# TECHNISCH BULLETIN

LTB00070

## **HOOFDSTUK: 303-00**

**Freelander (LN) - Alle  
 Freelanders met K1.8-motor**

### **Controles vooraf**

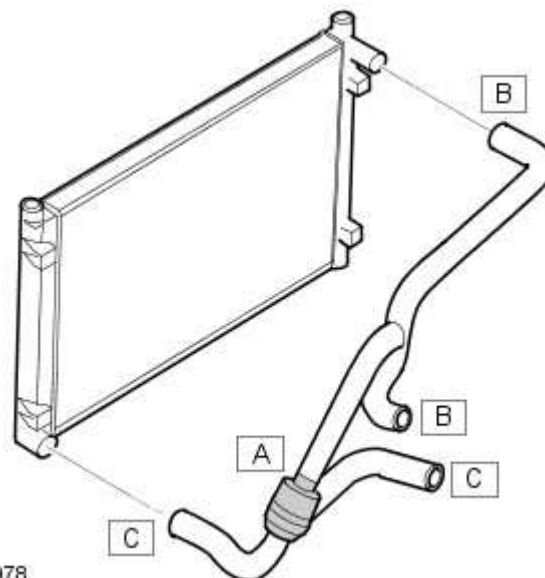
a6 Te't #et &oe!dru&'?' teem uit%

\$6 >o"#t er duidelijk &oe!vloei' to( uit de in!aat' \*ruit' tu&\*a&&ing !e&&en0 dan raad\*!eegt u te"#ni' "# \$u!!etin 0002, &oe!vloei' to(!e& in in!aat' \*ruit' tu&\*a&&ing%

"6 Le&t er duidelijk &oe!vloei' to( uit de "i!inder&o\*\*a&&ing0 dan raad\*!eegt u te"#ni' "# \$u!!etin LTB000@9%

d6 !' dit nog niet ge\$eurt i'0 \$rengt u de o\* a(' tand gemonteerde t#ermo' taat aan 5ga verder \$ij ' ta\* 36%
